Okružní křižovatka na sil. II/610 v ul. Boleslavská - Stará Boleslav

Číslo ZBV:

Změnový list

Předmět Změny: Bourání stávajícího betonového základu podél větve D

PROTOKOL č. 12 / OK / 2022

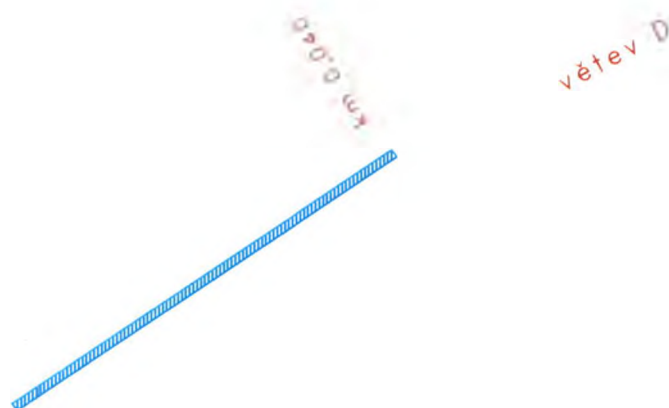
Při výkopových pracích (viz. zápis ze SD příloha č. 11) v rámci SO 121 – Okružní křižovatka byla na větvi D v KM cca 0,010 – 0,070 vpravo nalezena podzemní betonová konstrukce o objemu 69 m3 (viz příloha č. 10), která znemožňuje provedení ocelových svodidel a budoucího vedení podzemní sítě NN. Tato betonová konstrukce nebyla uvedena v PDPS.

Dne 10.6.2022 bylo provedeno zaměření stávajícího betonového základu podél větve D. Rozměry základu jsou 60 x 1,15 x 1 m a objem 69 m³.

Pro pokračování stavebních prací je nutné tuto betonovou konstrukci vybourat a vybouraný materiál odvoztit a uložit na skládku.
